监理工作联系单

工程名称：宜春威上光伏发电有限公司 7.98MW 屋顶分布式光伏发电项目

编号：CW17011-852-0303-005

事由：关于钢结构加固材料檩条加固件尺寸规格不符合图纸设计要求

標条加固断面

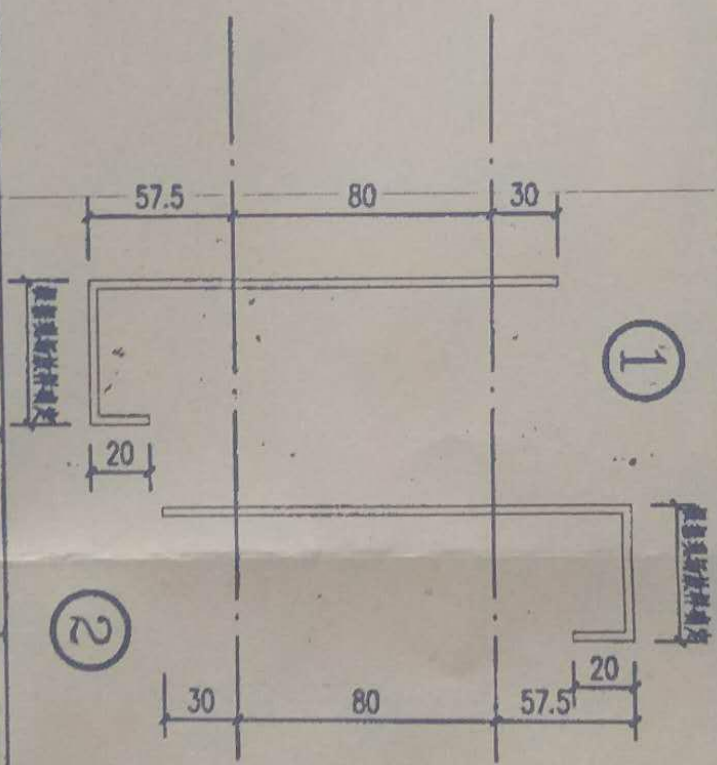
3#屋面进场的檩条加固件的尺寸规格与图纸设计不符，图纸设计上折弯处都是 90° 角，现这批材料折弯处出现小于 90° 的角，现要求你单位对此及时出具相关文件后方可进行施工。
